M 120/58
31.7.1958

M-määräys No. 120/58: Piper Cub koneiden bensiinitankin pehmustus.

Koskee: Kaikkia Piper Cub koneita.

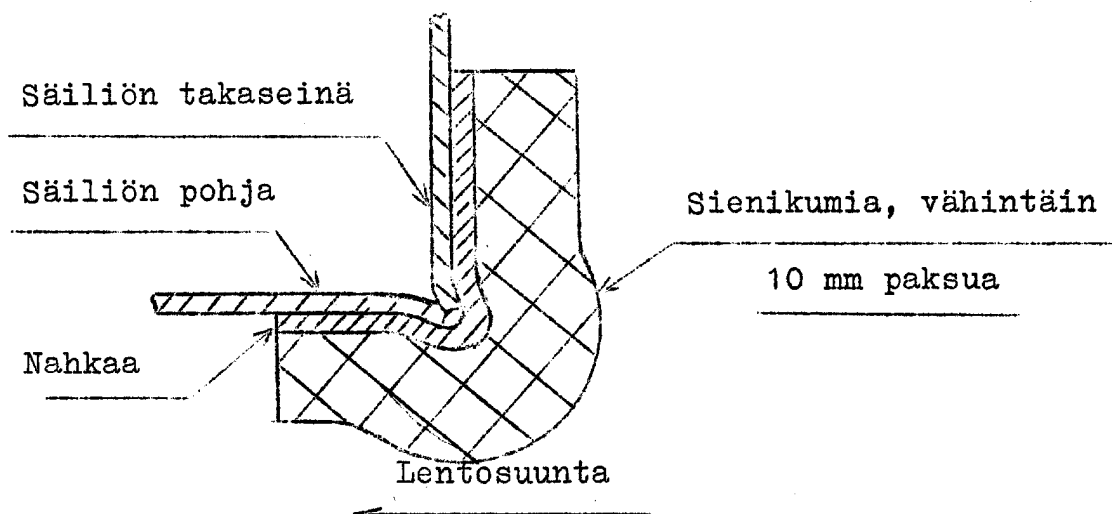
Toimenpiteen syyt: Piper Cub koneissa bensiinitankki on sijoitettu tuliseinän ja mittaritaulun väliin. Eräissä onnettomuuksissa ohjaaja on loukannut jalkansa vaikeasti bensiinitankin terävään suojaamattomaan takareunaan.

Toimenpide: Bensiinitankin takimmainen alareuna pehmustetaan jollain joustavalla materiaalilla esimerkiksi oheisen kuvan mukaisesti. Pehmustaminen suoritetaan koko tankin leveydeltä.
